Nr sprawy: FZ.271.3.2024

Dotyczy: Budowa Przedszkola i Żłobka w Starej Błotnicy.

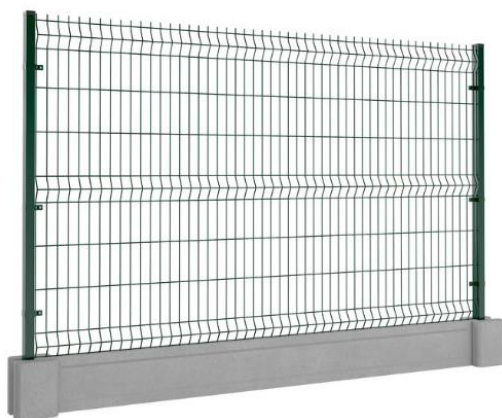
c) Ilości w nowym przedmiarze pokrywają się, z ilościami w przedmiarze na zagospodarowanie terenu (sugerujemy uwzględnienie wszystkiego w jednym przedmiarze i anulowanie w dokumentacji oddzielnego przedmiaru na zagospodarowanie)

**Odpowiedź: Przedmiar został zaktualizowany.**

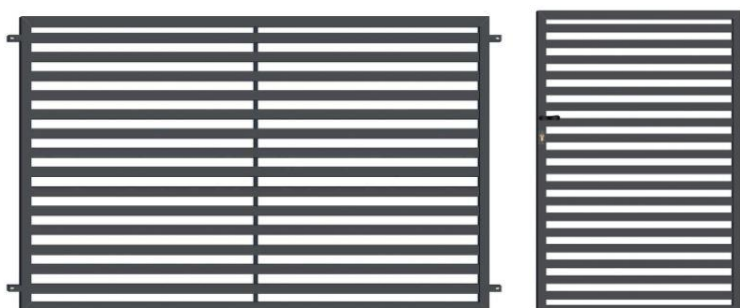
d) Prosimy o zdjęcie lub rysunek poglądowy ogrodzenia placu zabaw i określenia jednoznacznie czy ma być takie samo na wentylatorni.

**Odpowiedź: Ogrodzenie placu zabaw o wysokości 100 cm, malowane w kolorze zielonym z zaokrąglonymi z zaokrąglonymi końcami, malowane proszkowo w kolorze zielonym. Ogrodzenie o łącznej długości 180 mb i trzy wejścia, furtki o szerokości 100 cm**

- **Ogrodzenie jednostek pompy ciepła o długości 32,98 m i ogrodzenie działki od strony południowej, zachodniej i wschodniej o długości 255 mb projektuje się z panelowe z siatki 3D. Łączna długość ogrodzenia 287,98 m i jedna furтка o szerokości 100 cm prowadząca do jednostek pomp ciepła.**

- **ogrodzenie działki od strony północnej panelowe o długości 118 m, dodatkowo dwie furтки i bramy wjazdowe panelowe o szerokości 400 i 600 cm.**
